Bilag 6 Foreslåede ændringer efter den offentlige høring

Redegørelse, Miljøforhold, Miljømæssige gener fra virksomheder

Tegning 4a

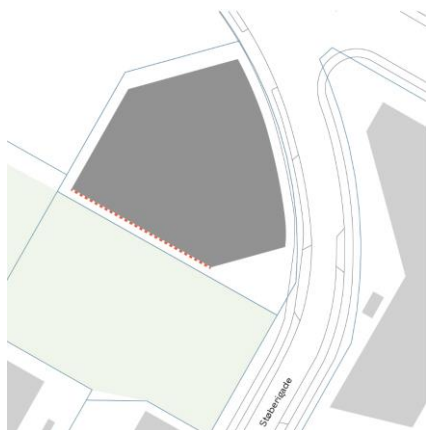
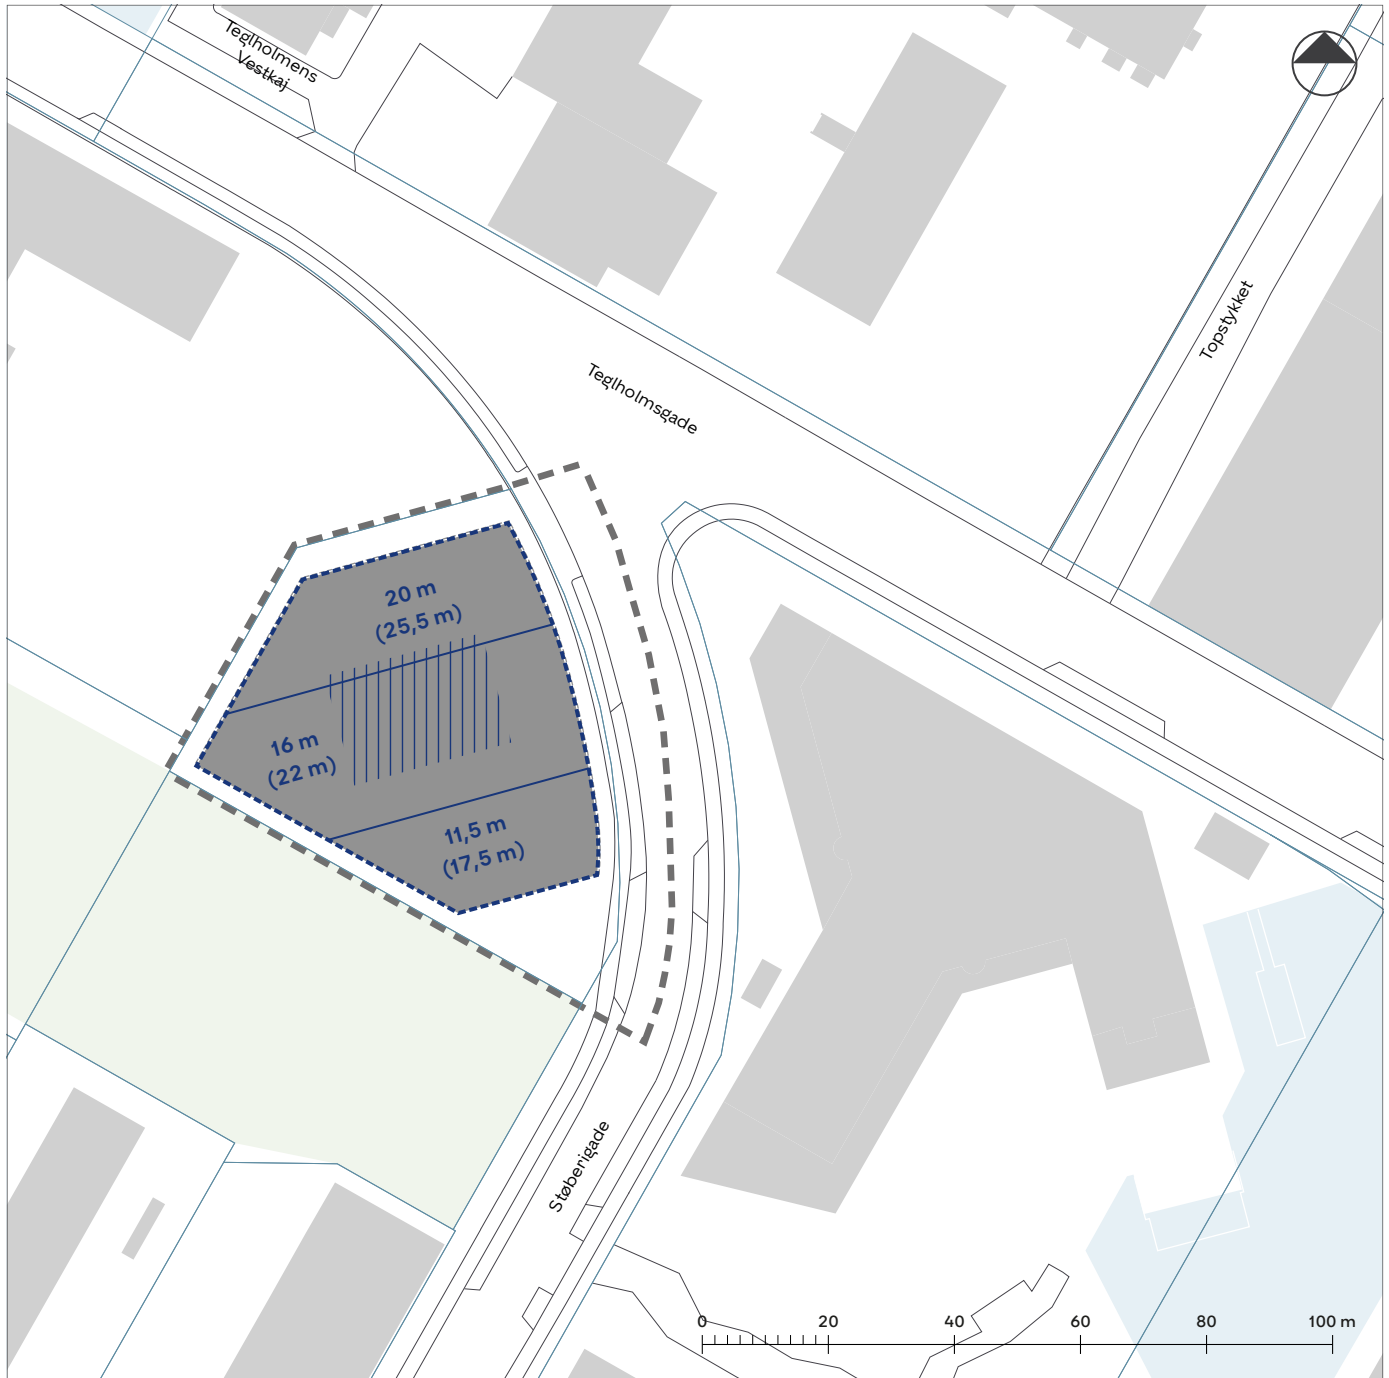
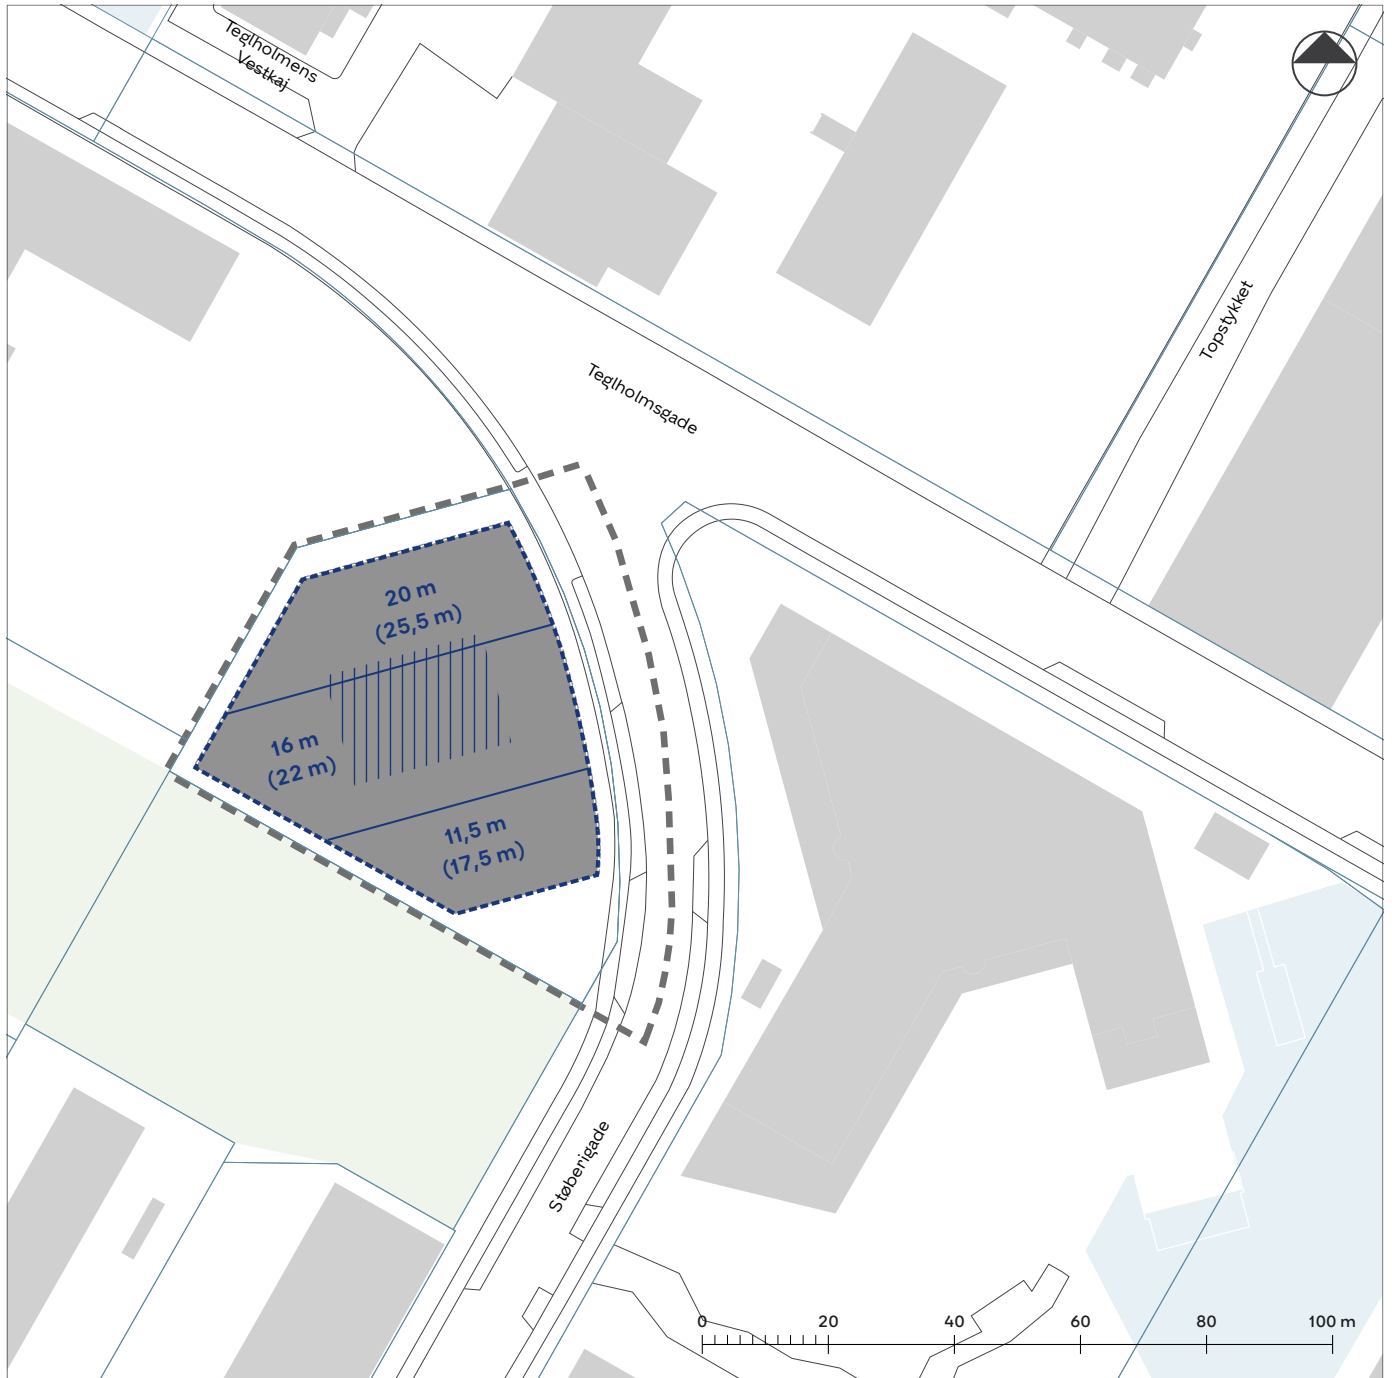
Byggefeltet foreslås øget med 30 cm mod skel langs 'Den grønne Kile' som illustreret på diagrammet.

Lokalplanforslagets byggefelt og forvaltningens forslag til ændring fremgår på de følgende sider.
